II/610 Předměřice, most ev.č. 610-020 přes inundaci Jizery u Předměřic

SO 301 Svodný vodovod DN 900

Číslo SO/PS
/ pořadí Změny SO/PS:
301 / 01Číslo ZBV:
05

Rekapitulace ZBV č. 05 dle Skupin 1, 2, 3, 4, 5

- SD ze dne 29.4. 2025
- Situace – znázornění nových délek

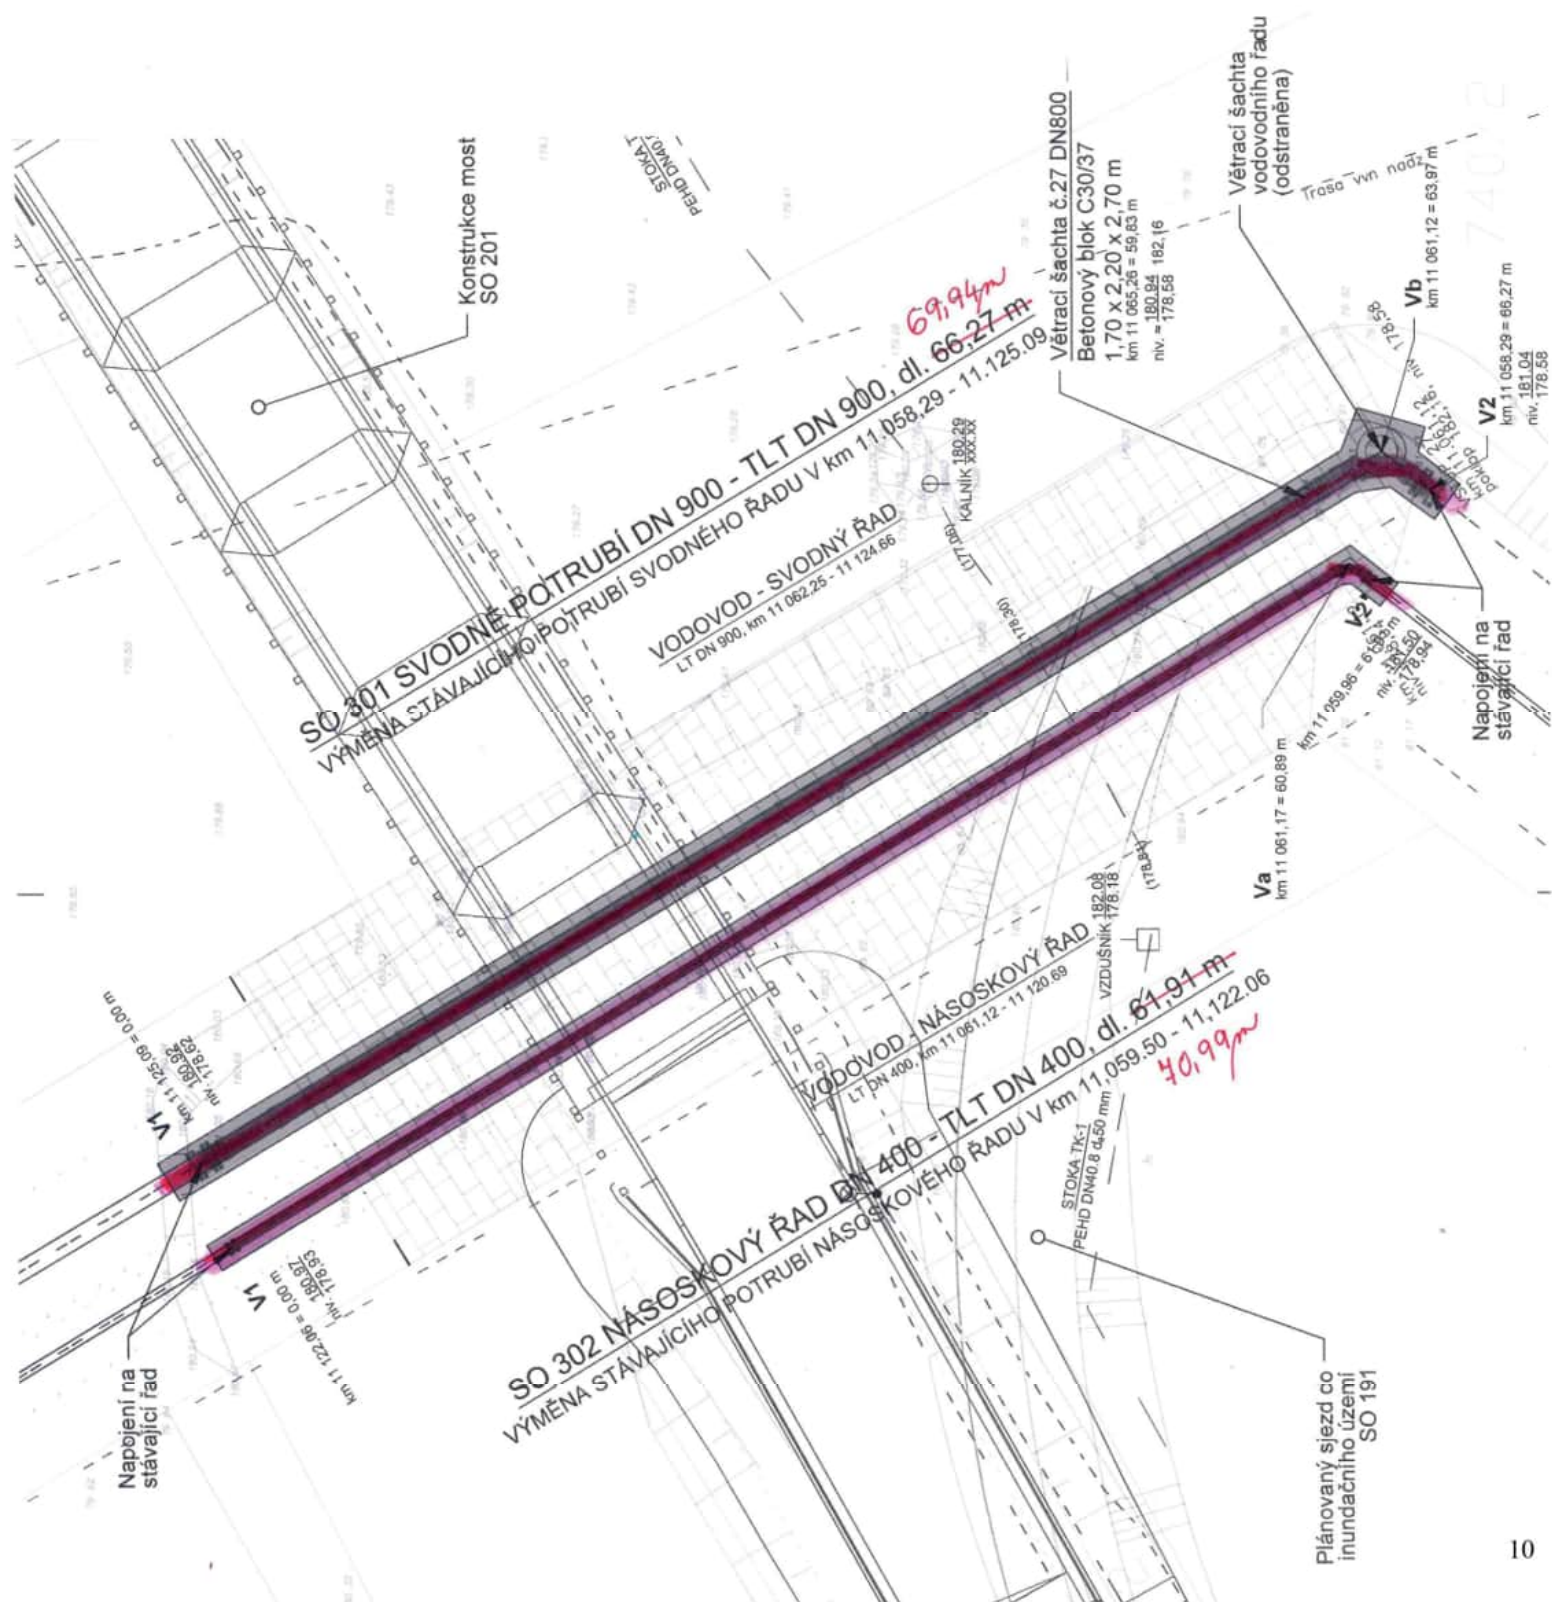
Při provádění zemních prací, po provedení výkopu a vytýčení napojení roury DN 900 dle PDPS bylo zjištěno, že toto napojení nelze provádět v určených místech dle PDPS z důvodu odlišné polohy hrdel na stávajícím řadu DN 900. Místa napojení byla konzultována a určena přímo PVS a PVK (pan Prager) a je nutné v místech napojení na stávající řadu DN 900 dodat trubky rozdílné délky s ohledem na možnost umístění hrdel a spojek. Výměna roury DN 900 tak bude provedena v rozsahu cca +3,0bm oproti PDPS.

Dle odhadu Zhotovitele 14-20 dnů – je nutné objednat nové kusy potrubí DN 900 upravené na míru.

Zhotovitel tímto žádá Objednatele o písemný pokyn, ke kompletnímu zpracování návrhu řešení, jeho ocenění a provedení.
